Objet : BRUXELLES. Rue Marché-aux-Herbes, 84.

Demande de permis unique portant sur la restauration de la façade et sur la requalification de la devanture commerciale (dossier de régularisation). Avis conforme de la CRMS

En réponse à votre courrier du 9/09/2019, nous vous communiquons *l'avis conforme favorable sous conditions* émis par notre Assemblée en sa séance du 11/09/2019.

Détail du sondage fait à droite de la fenêtre de droite du 2<sup>e</sup> étage – photo jointe à l'étude stratigraphique de 2013

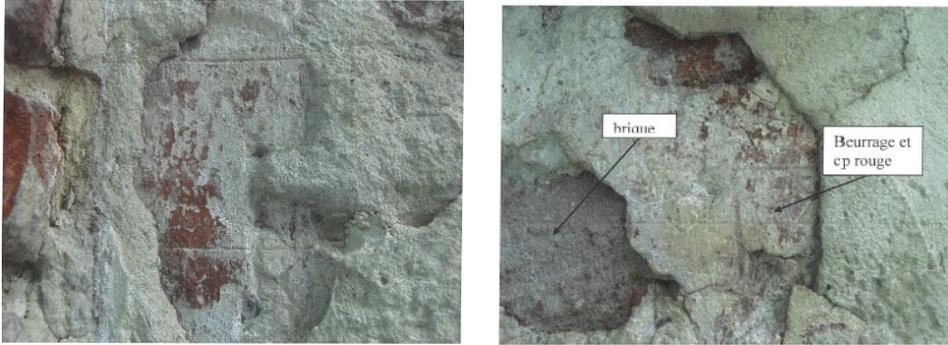
A certains endroits, l'étude stratigraphique menée en 2013 a révélé des traces d'un enduit « fausses briques » à joints beurrés et d'une couche picturale rouge. Si le dérochage complet de l'enduit actuel est mis en œuvre, le département du patrimoine archéologique de la DPC devra pouvoir organiser un enregistrement archéologique complet de la façade afin de relever les différents enduits, les moulures, les maçonneries et tout autre élément qui serait mise au jour lors des décapages, avant l'application d'un nouvel enduit.

L'étude stratigraphique devra être approfondie en ce qui concerne les couleurs définitives des couches de finition, qui n'ont pas pu être précisées suite à la présence du filet de protection. Les teintes et mises en œuvre devront être soumises à l'accord préalable de la DPC en cours de chantier.

#### 4. Rénovation du balcon du 1er étage et restauration de son garde-corps métallique

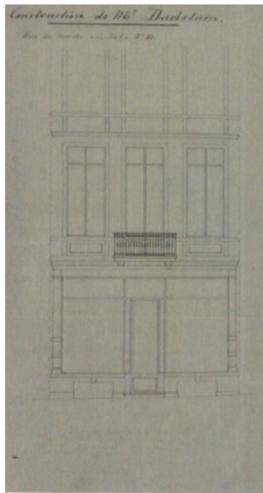
La méthode de décapage des ferronneries n'est pas renseignée dans le cahier des charges et reste à communiquer. Si l'état des ferronneries le permet, on veillera à maintenir la couche d'accrochage, et les nouvelles couches de finition seront appliquées par-dessus. La référence de couleur sera choisie en concertation avec la DPC.

*Plans d'archives 1887 et 1931, joints à la demande de permis actuelle*

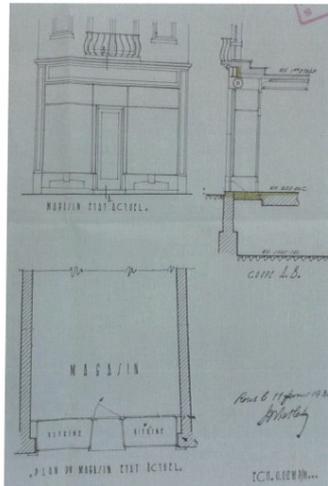
CRMS conseille également de mettre en œuvre des nouveaux points d'appui, en remplacement des consoles du balcon actuellement manquantes. Elle préconise d'intégrer ces éléments à la corniche de la future devanture tel que renseigné sur les plans d'archives de 1931 joints à la demande (situation existante). Il semble en effet que le balcon tout comme la modénature de façade rapprochent davantage de l'état 1931 que de celui renseigné par le plan de 1887 (meilleur raccord de la devanture avec le balcon).

La CRMS souscrit au projet mais demande de prendre en compte la susdite remarque sur le balcon et d'ajuster le raccord du dessus de la devanture et du balcon. Les plans de détail à propos des grilles des soupiraux et du lettrage de la vitrine (technique, emplacement) ainsi que la mise en œuvre des soubassements en pierre bleue restent à fournir (type de finition) et à transmettre à l'approbation de la DPC.
